**ACTA DE TERRENO N°**

<b>ACTA TERRENO PROYECTO “REGULARIZACIÓN POZO COLUMO EXTRACCIÓN Y PROCESAMIENTO DE ÁRIDOS”</b>
---	--

Fecha de visita a terreno	17 de agosto de 2023
Hora de inicio	11:00
Hora de termino	13:00
Lugar	Kilómetro 20 de la Ruta T - 75, camino a Puerto Nuevo, Comuna de La Unión
Coordenadas proyectos y viviendas, escuelas, paraderos u otros relevantes .	Punto representativo: Acceso al predio -40,26; -72,75

Figura 4-2: Superficies del Proyecto

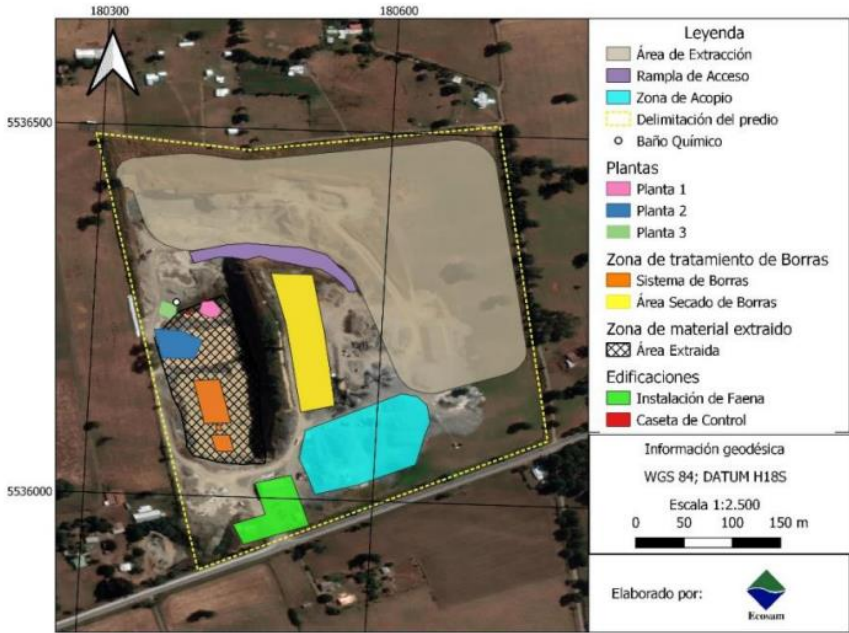
En el área superficial del proyecto se observa la acumulación de material, el cual proviene de actividades recientes no contempladas en la DIA. Como ha sido señalado, en terreno se apreció por parte de profesionales del SEA que el proyecto ha continuado su operación, lo cual es refutado al comparar imágenes de la DIA (año 2021) con imágenes actuales (año 2023)
